Mit der Tram in den Wedding?

aus SIGNAL 09-10/1993 (Dezember 1993), Seite 22-25 (Artikel-Nr: 10001684)
IGEB

Planfeststellungsverfahren endlich begonnen, aber Senatsentwürfe sind unakzeptabel.

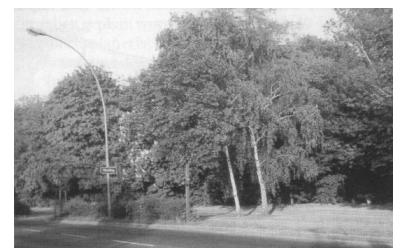
Vor der Bösebrücke (Im Hintergrund) endet heute die Tram. Sie soll über die Brücke in den Wedding geführt werden. Doch wie wenig ernst diese Planung beim Senat selbst genommen wird, zeigen die jüngsten Straßenbauarbeiten: Genau auf die geplante Trasse wurden jetzt neue Ampelmaste gesetzt(Pfeil). (Foto: Matthias Horth)
